<b>EMPRESAS PÚBLICAS DE CUNDINAMARCA S.A. ESP</b>	<b>Pág. 1</b>	
	<b>INFORME TÉCNICO</b>		
	<b>Evaluación de documentación</b>	<b>Fecha: 26/04/2021</b>

## 6TA REVISIÓN PRODUCTO DISEÑO

<b>CONTRATO</b>	EPC –CI- No. 074 – 2017
<b>OBJETO</b>	ESTUDIOS Y DISEÑOS PARA LA CONSTRUCCIÓN DE LA PLANTA DE TRATAMIENTO DE AGUAS RESIDUALES (PTAR) DE LA ZONA URBANA DEL MUNICIPIO DE EL COLEGIO, CUNDINAMARCA
<b>CONTRATISTA</b>	CONSORCIO PTAR EL COLEGIO
<b>CONTRATANTE</b>	EMPRESAS PÚBLICAS DE CUNDINAMARCA S.A.ESP.
<b>INTERVENTORÍA</b>	Ing. José Antonio Girón – Líder de interventoría.
<b>ASUNTO</b>	Revisión diseño de la planta de tratamiento de aguas residuales del casco urbano del Municipio.
<b>FECHA DE ELABORACION Y ENVIO DE DOCUEMNTO</b>	26/04/2021

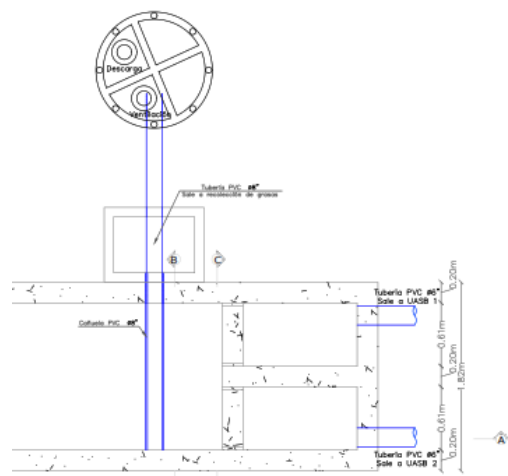
<b>4. Observaciones Planos Diseño Planos</b>		
<b>4.1</b>	<p>✓ <b>En el Concepto Técnico del 17/11/2020 se concluyó que:</b></p> <p>PL UASB2 ahora 12_UASB</p> <p>a) Falta presentar las tuberías de distribución interna de cada reactor.  b) Falta presentar detalle de la campana recolectora  c) Falta detalle del concentrador de gases.</p> <p>✓ <b>En el Concepto Técnico del 25/03/2021 se concluyó que:</b>  Se reitera la observación.</p>	<p>El Consultor dio alcance a las observaciones realizadas por la Interventoría.</p>
<b>4.2</b>	<p>✓ <b>En el Concepto Técnico del 17/11/2020 se concluyó que:</b></p> <p>PL SBR 2 ahora 13_SBR</p> <p>a) La tubería del afluente desde los UASB entra hasta antes del codo, sobra toda la tubería que se está mostrando a lo largo del tanque.  b) Falta mostrar la tubería de suministro principal de aire y sus ramificaciones.  c) los difusores no pueden estar pegados a la placa inferior del tanque.  d) Falta el detalle y ubicación en planta y perfil de los brazos decantadores.  e) ¿Cómo se recibe el agua que sale del brazo decantador?  f) Falta el detalle de la salida y recepción de los lodos de cada módulo para ser recirculado al UASB.</p> <p>✓ <b>En el Concepto Técnico del 25/03/2021 se concluyó que:</b>  El Consultor da alcance a las observaciones c), d) y f).</p>	<p>El Consultor dio alcance a las observaciones realizadas por la Interventoría.</p>
